改善箇所説明図③

改善の内容

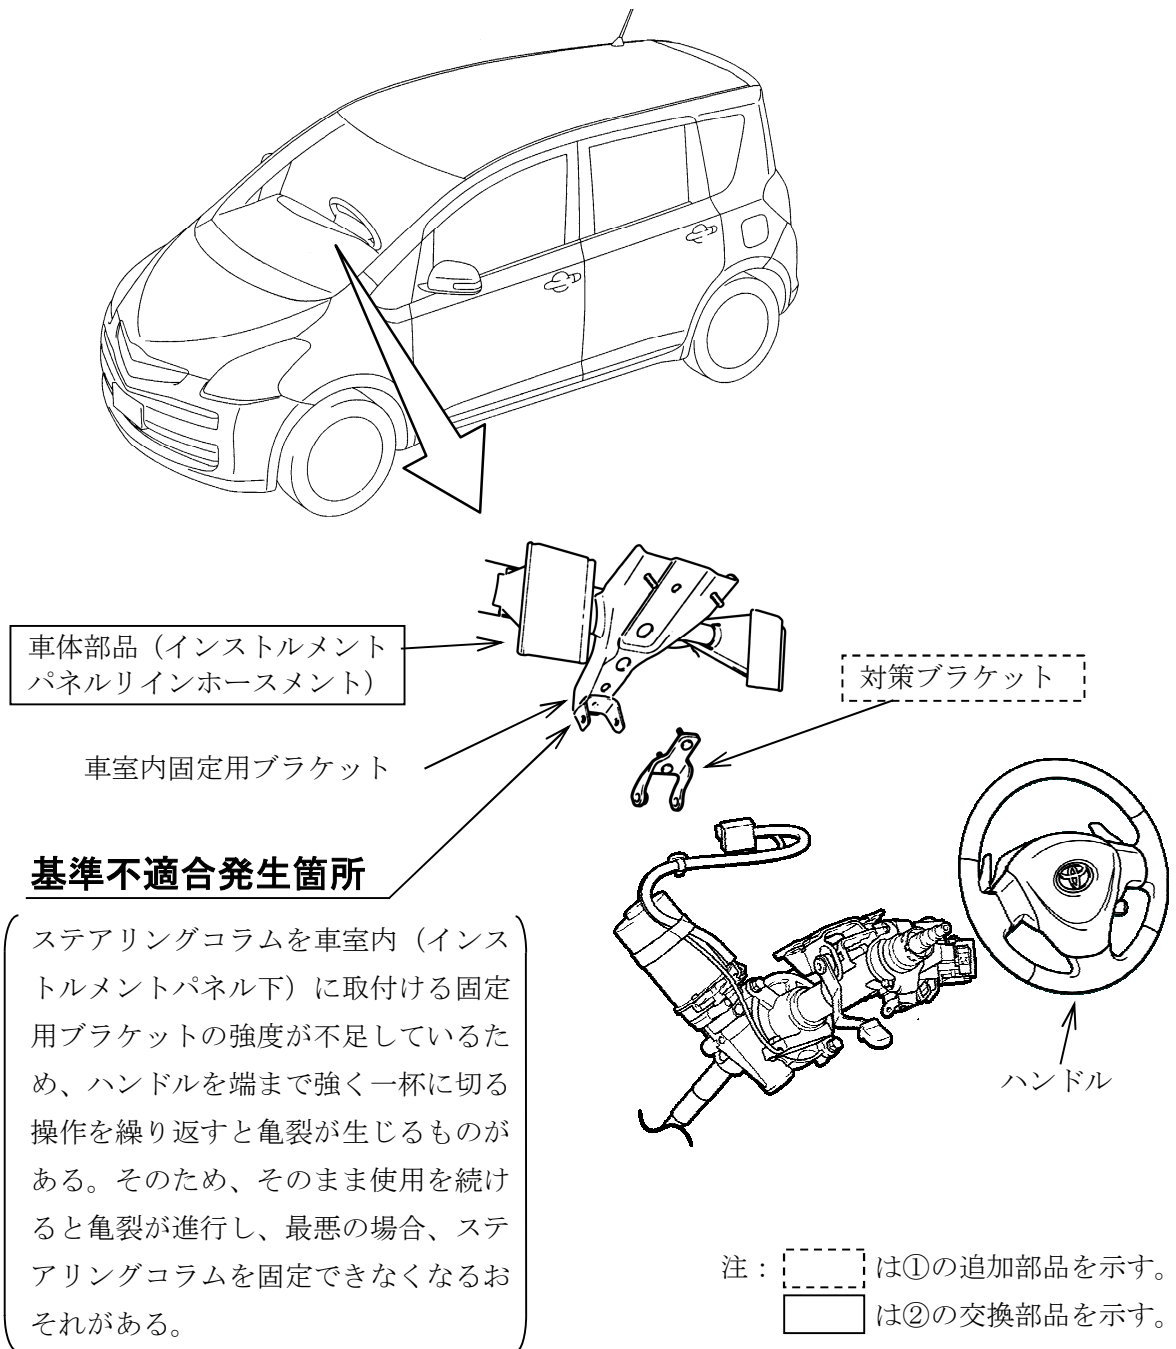
全車両、当該ブラケットを点検し：①異常がない場合は対策ブラケットを追加する。②損傷している場合には車体部品 (インストルメントパネルラインホースメント) を対策品と交換する。

識別：改善済み車両には車台番号打刻の左上部に黄色ペイントを塗布する。
